**[ID VIP 10554] - Parco agrivoltaico, denominato "PVA003 Acquarica Masseria Baroni", della potenza nominale di 24 MW, da realizzarsi nel comune di Presicce - Acquarica (LE), includente una cabina di trasformazione sita nel comune di Castrignano del Capo (LE) e un cavidotto interrato che attraversa anche i territori di Salve (LE) e Morciano di Leuca (LE).**

**Istanza per il rilascio del Provvedimento di VIA statale ex art. 23 del D.lgs. n. 152/2006 e ss.mm.ii.**

**Relazione tecnica a supporto dell'istruttoria sul progetto**

**ID\_VIP 10554**

**Figura 2** – Campo 5 – fascia di rispetto da cave e miniere (500 m per impianti fotovoltaici)

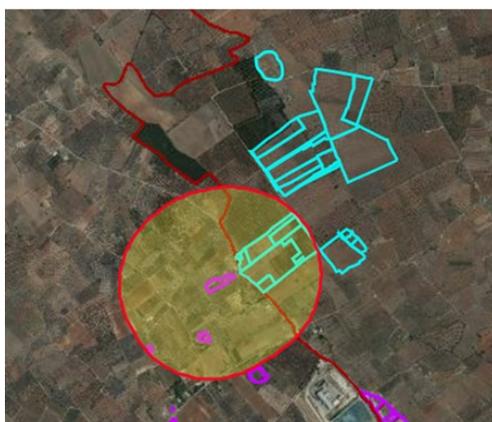
L'area su cui si prevede l'installazione del Campo 5 risulta pertanto IDONEA ai sensi dell'art. 20, co. 8, lett. c- ter) del D. Lgs. 199/2021.

**Figura 3** – Verifica di coerenza del progetto rispetto alle aree idonee di cui al d.lgs. 199/2021 – fascia di rispetto dei beni sottoposti a tutela ai sensi dell’articolo 136 del D.L. 42/2004 (500 m per impianti fotovoltaici)

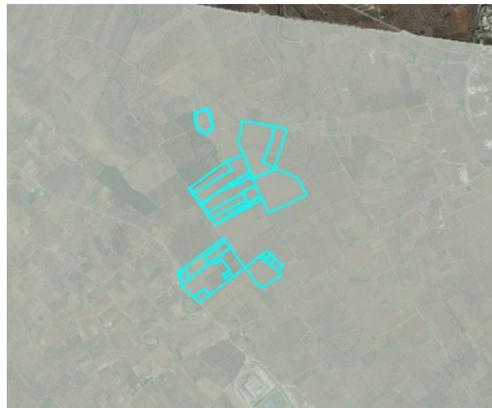
- **ricade** nella fascia di rispetto dei beni sottoposti a tutela ai sensi dell'articolo 136 del D.L. 42/2004 (500 m per impianti fotovoltaici), in particolare le aree di impianto ricadono nel **Vincolo Paesaggistico istituito ai sensi della Legge 1497 il 13/05/1970 "Presicce – Dichiarazione di notevole interesse pubblico di una parte del territorio comunale di Presicce"** che per la sua originaria bellezza e composizione naturale, caratterizzata da macchie verdi, essenze locali e un bosco di recente impianto, costituisce un quadro panoramico di grande rilievo e un complesso di valore estetico e tradizionale.

L’area di progetto, corrispondente ai **Campi 1, 2, 3, 4 e 6** rientra tra quelle individuate come **NON IDONEE** ai sensi dell’art. 20, comma 8, lettera c-quater del D. Lgs. 199/2021.

**Figura 4** – Stralcio aree non idonee FER Regione Puglia. Fonte: elaborato PVA003\_R\_1\_5\_Relazione\_paesaggistica-signed

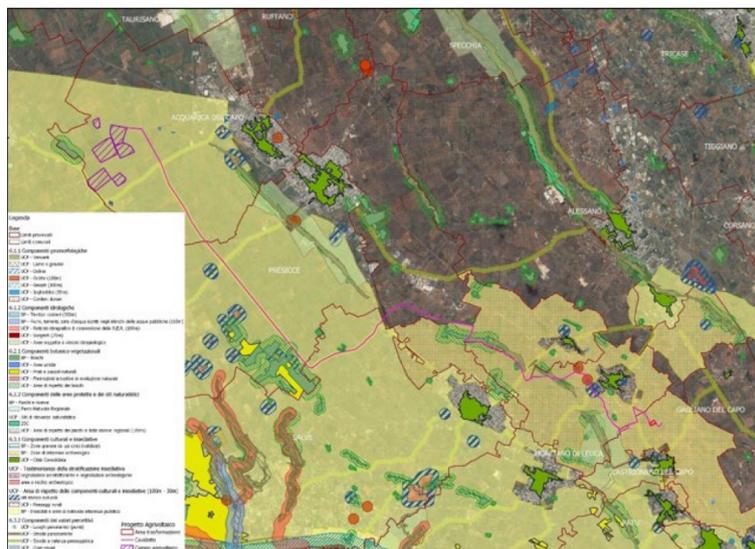
Si precisa che dalla verifica sulla cartografia PPTR emerge che le aree di impianto rientrano in Immobili e aree di notevole interesse pubblico.

**Figura 7** – dettaglio aree da espantare e già espantate Fonte: PVA003\_SIA\_3\_Valutazione\_di\_Incidenza\_Ambientale.pdf

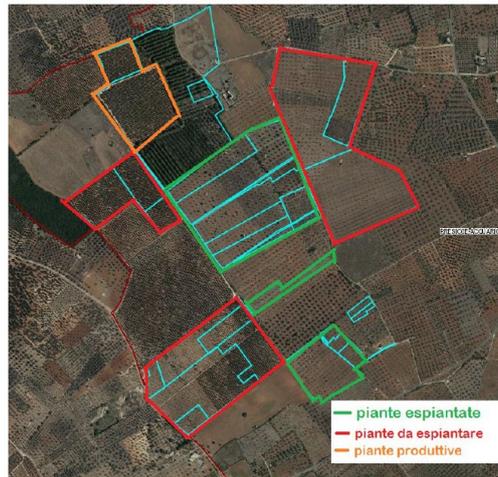
Come emerge dalla documentazione fotografica, i terreni agricoli interessati dall'impianto, risultano destinati a **uliveto** delle varietà autoctone *Ogliarola Salentina e Cellina di Nardò*. Una porzione limitata dell'uliveto è in buono stato di conservazione e pertanto, non sarà interessato dall'installazione dell'impianto agrivoltaico. La maggior parte dei terreni, pari a 48 ha circa, è compromessa dalla diffusione del batterio *Xylella Fastidiosa*. Su tale area è in corso un'attività di espianto delle piante oggetto di disseccamento.

Dalla verifica istruttoria si conferma che l'area dell'impianto ricade in Zona Infetta *Xylella Fastidiosa* sub. pauca del comune di Presicce-Acquarica in provincia di Lecce (cfr [http://www.emergenzaxylella.it/portal/portale\\_gestione\\_agricoltura/Elenchi/Particelle%20catastali](http://www.emergenzaxylella.it/portal/portale_gestione_agricoltura/Elenchi/Particelle%20catastali)).
